**Produto:** Impressora de etiquetas L42

**Aplicável a partir do nro. de série:** 13011983

**Data:** 30 /03 / 2015

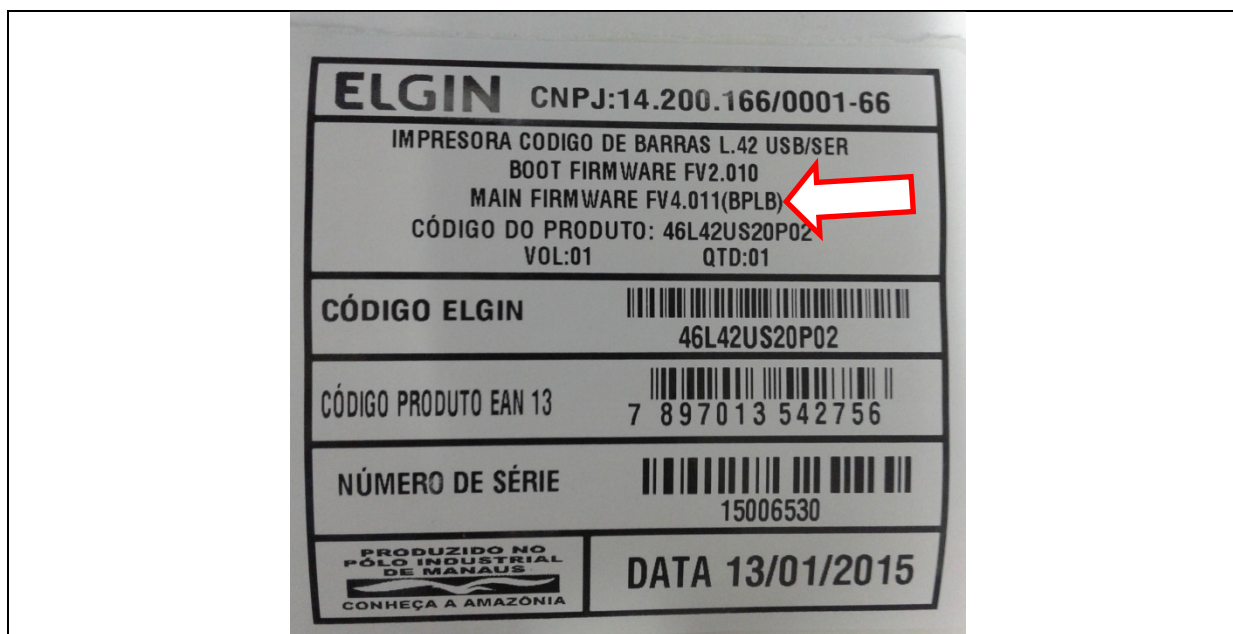
Devido a uma atualização de hardware, existe uma nova versão de placa principal da impressora L42, que não aceita mais a versão de firmware das placas “antigas”. Veja a seguir.

Nro. de Série	Aceita Versão de Firmware	Observação
Menor que 13011983	BPLB = FV3.0xx BPLA = FV1.0xx	
Igual ou maior que 13011983	BPLB = FV4.0xx BPLA = FV2.0xx	A versão impressa no corpo da nova versão de placa, é: <b>BARFV2.1</b> ou superior.

A partir de agora, antes de atualizar o firmware da impressora L42, **DEVE-SE IDENTIFICAR O NRO. DE SÉRIE**, para instalar a versão correta, conforme a tabela acima.
